## SUPPLÉMENT DE L'AIP CANADA (OACI) 43/17

### MODIFICATION DE LA LIMITE SUD DE LA CYA188 (A)(T) GLEN VALLEY (COLOMBIE-BRITANNIQUE)

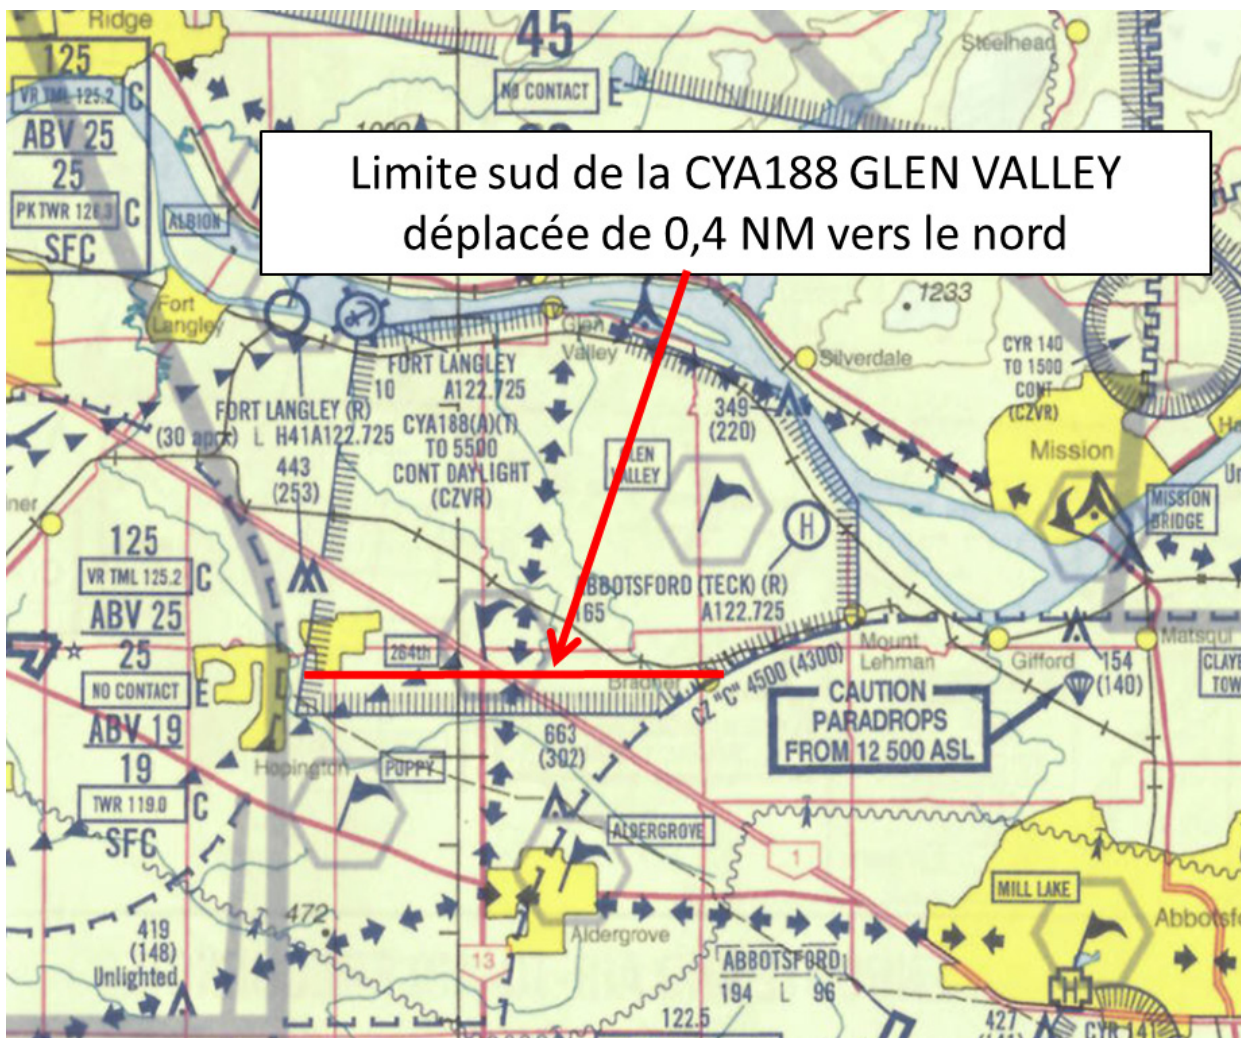
En raison de cet examen et de l'application de nouveaux critères de conception d'IP, la limite sud de la CYA188(A)(T) Glen Valley, en C.-B., doit être déplacée de 0,4 mille marin (NM) vers le nord (voir la carte ci-dessous). Cette modification est nécessaire afin que les procédures d'approche aux instruments ILS (système d'atterrissage aux instruments) et radiophare non directionnel (NDB) pour la piste 07 de l'aéroport d'Abbotsford soient conformes aux nouveaux critères.

**La modification décrite ci-dessus entrera en vigueur le 12 octobre 2017 à 0901 UTC (temps universel coordonné).** Se référer au supplément de l'AIP pertinent jusqu'à ce que la carte VFR (règles de vol à vue) modifiée AIR 1901 – VTA (carte de région terminale VFR) de Vancouver soit disponible en juillet 2018.
